国家铁路局关于发布铁道行业标准的公告

(工程建设标准 2021 年第 3 批)

国铁科法〔2021〕24 号

为满足高速铁路、城际铁路运输需求，解决信号设备运用问题，拟对《高速铁路设计规范》《城际铁路设计规范》相关内容进行局部修订，现公布局部修订条文，自公布之日起实施。

说明图 14.4.8 典型车站股道信号设备布置举例图

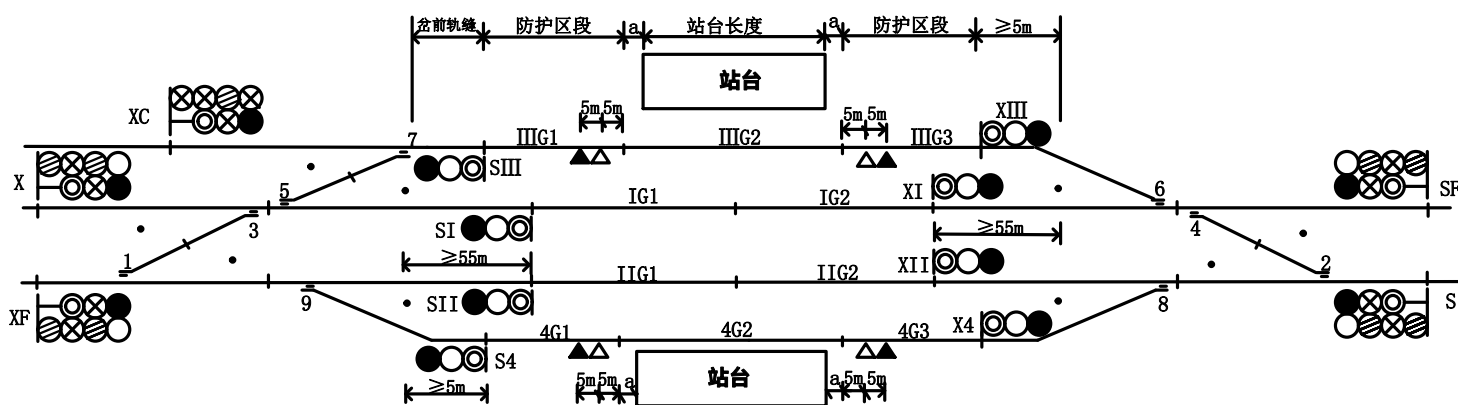
(1) 新增正文：设有防护区段的股道，出站应答器组应设置在防护区段内，靠近站台的应答器宜距站台侧绝缘节 5m。

本款从安全保护角度结合考虑接发车实际情况,在不影响动车组正常运行基础上,出站应答器组距警冲标位置远一些更为有利。同时,考虑到应答器不宜设在站台内,且与站台端留有适当的距离以避免司机误操作冒出台端产生紧急制动,将应答器组设置在防护区段内靠近站台侧绝缘节 5m 处。

典型车站股道内站台、信号机、防护区段、应答器组等设备布置举例如说明图 14.4.8 所示:

说明图 3.2.5-2 尽头式到发线有效长度示意图
 L—到发线有效长度；d—岔心至警冲标的距离
 注：挡车器距车挡的距离根据选用的挡车器型号确定

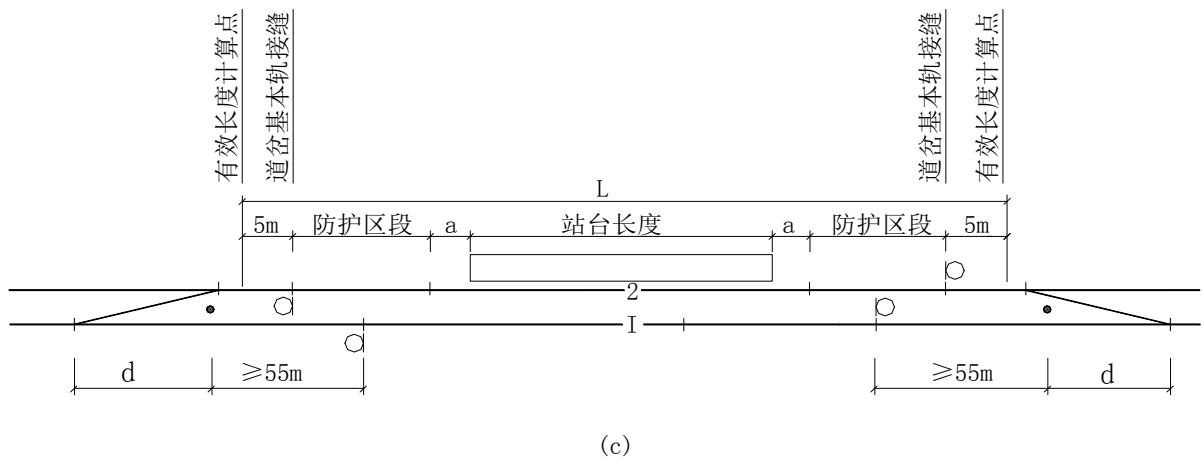
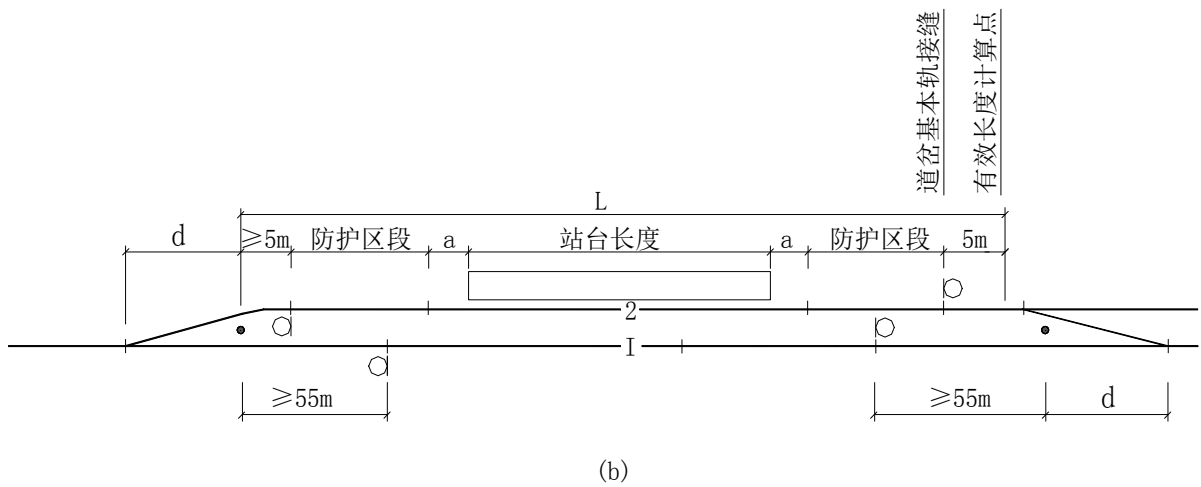
尽头式到发线有效长度是指出发端警冲标至尽头端滑梯挡车器起点间的距离，由有效停车长度（站台长度）、出

发端应答器组至出站信号机或发车进路信号机间距离、尽头端安全距离、应答器组内间距、警冲标至绝缘节间距离等组成。

尽头式到发线有效长度如说明图 3.2.5-2 所示。其中尽头端安全距离按照《CTCS-2 级列控车载设备技术条件》TB/T3529-2018 第 6.6.3 条的规定取 60m。

说明图 3.2.5-1 贯通式到发线有效长度示意图
 L —到发线有效长度； a —防护区段距站台端的距离；
 d —岔心至警冲标的距离，按建筑限界计算确定

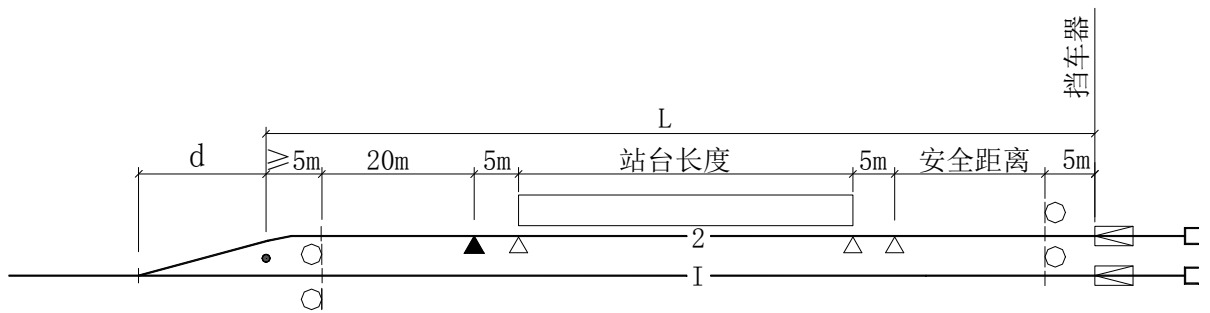
贯通式到发线有效长度由有效停车长度、防护区段长度（含安全距离）、防护区段至站台端部距离、警冲标至绝缘节间距离等组成。

(1) 有效停车长度：按照目前国内最长的动车组编组长度 439.9m，并在两端考虑停车余量计算确定。设有旅客站台时，有效停车长度即为站台长度。

(2) 防护区段长度：防护区段长度根据 ZPW-2000 轨道电路最小长度、车载信号设备响应时间、应答器组设置、安全距离等计算确定。

(3) 防护区段至站台端部距离：结合工程实施条件，防护区段距站台端部留有的余量。

(4) 警冲标至绝缘节的距离：《铁路信号设计规范》TB10007-2017 第 4.1.12 条规定不小于 5m。

贯通式到发线有效长度如说明图 3.2.5-1 所示。

说明图 3.2.7-1 贯通式到发线有效长度示意图
L—到发线有效长度；a—防护区段距站台端的距离；
d—岔心至警冲标的距离，按建筑限界计算确定。

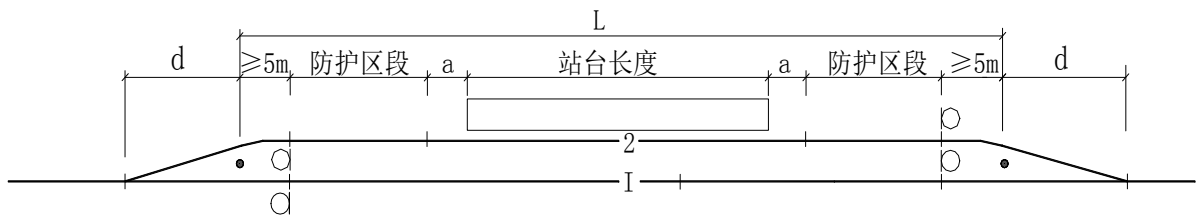
当采用 CTCS-2 级列控系统时，到发线有效长度主要由

有效停车长度、防护区段长度（含安全距离）、防护区段至站台端部距离和警冲标至绝缘节距离等组成。

（1）有效停车长度：按照 8 辆编组最大长度 214m，考虑两端停车余量计算确定。设有旅客站台时，有效停车长度即为站台长度。

（2）防护区段长度：防护区段长度根据 ZPW-2000 轨道电路最小长度、车载信号设备响应时间、应答器组设置、安全距离等计算确定。

（3）防护区段至站台端部距离：结合工程实施条件，防护区段距站台端部留有的余量。

（4）警冲标至绝缘节的距离：《铁路信号设计规范》TB10007-2017 第 4.1.12 条规定不小于 5m。

贯通式到发线有效长度如说明图 3.2.7-1 所示。

说明图 3.2.7-2 尽头式到发线有效长度示意图

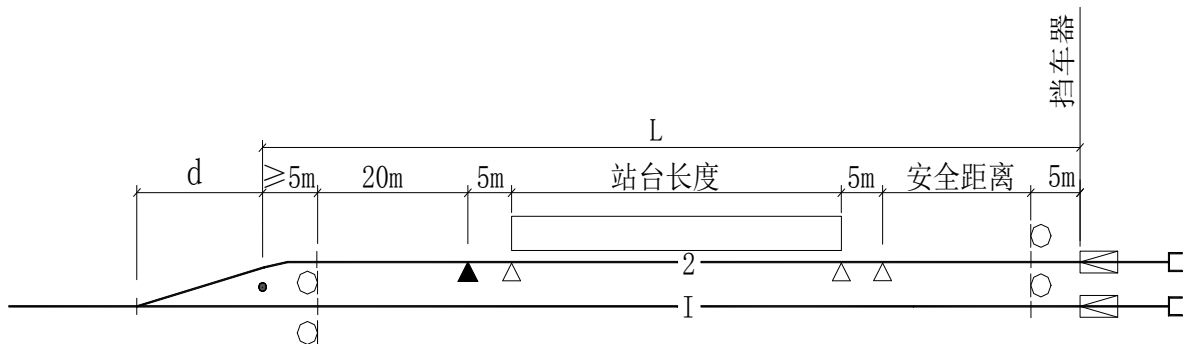
尽头式到发线有效长度是指出发端警冲标至尽头端滑梯挡车器起点间的距离，由有效停车长度（站台长度）、出发端应答器组至出站信号机或发车进路信号机间距离、尽头

端安全距离、应答器组内间距、警冲标至绝缘节间距离等组成。

尽头式到发线有效长度如说明图 3.2.7-2 所示。其中，安全距离按照《CTCS-2 级列控车载设备技术条件》TB/T3529-2018 第 6.6.3 条的规定取 60m。
